# 改善箇所説明図

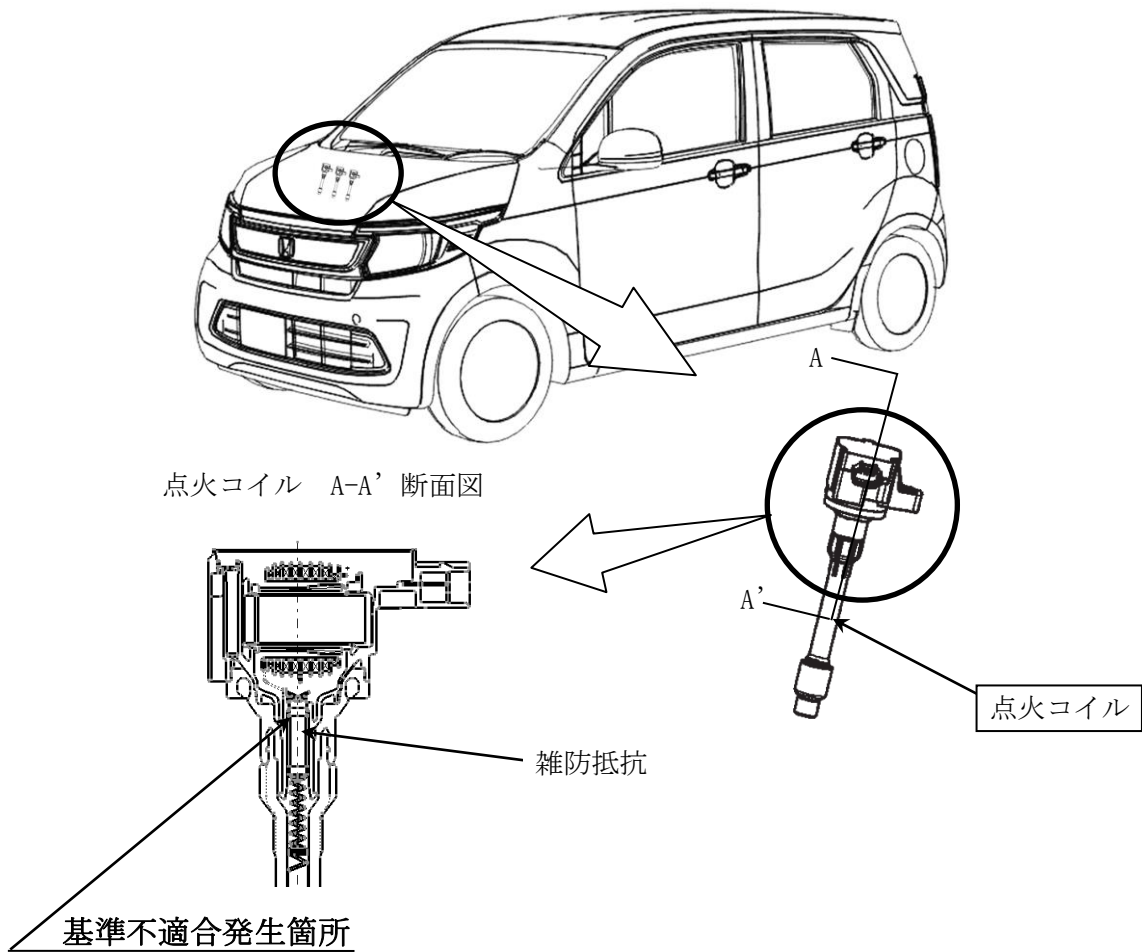
点火コイル内部の電気ノイズを除去する雑防抵抗の構造が不適切なため、点火時の通電によるアーク放電により、当該抵抗端末部が断線するものがある。そのため、点火コイルの出力が不足してエンジン不調となり、エンジン警告灯が点灯するおそれがある。また、点火時に発生するノイズにより燃料噴射装置が正しく制御できず、エンジンが停止するおそれがある。

全車両、点火コイルを対策品と交換する。

注：  は交換部品を示す。
